Proyecto: LM-PI-GM-INF-17-14

INSPECCIÓN Y PRUEBAS DE LABORATORIO CAMINO SAN VITO- EL DANTO

Preparado por:
Unidad de Gestión Municipal

Figura 7. Granulometría bloque sondeo 1.

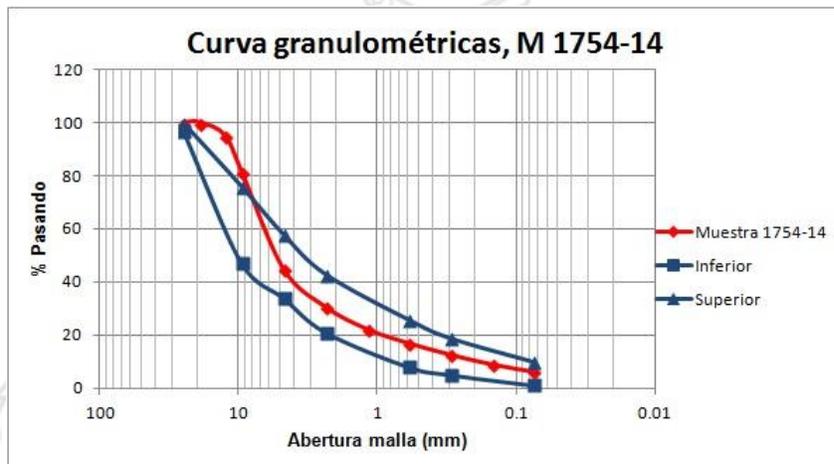
dentro de las bandas especificadas en el CR-2010, estos resultados son aproximados, dado que se extrajo del material colocado y compactado (ver Figura 7, Figura 8 y Figura 9). Los porcentajes de asfalto sobre la mezcla se sitúan entre el 4,9% y 5,6% que son valores esperados para diseños según la metodología Marshall, los cuales son congruentes con el certificado aportado por el contratista, aunque es recomendable que el Municipio hubiera realizado todos los ensayos para verificar el diseño aportado por el contratista.

Según los resultados obtenidos se comprobó que existe un alto porcentaje de vacíos en la mezcla asfáltica (ver Tabla 1), la especificación del CR-2010 (MOPT, 2009) indica que la mezcla debería estar entre el 3% y 5% de vacíos para mezclas compactadas en laboratorio (ver Tabla 2) y no debe exceder el valor del 9% para mezcla compactada en sitio.
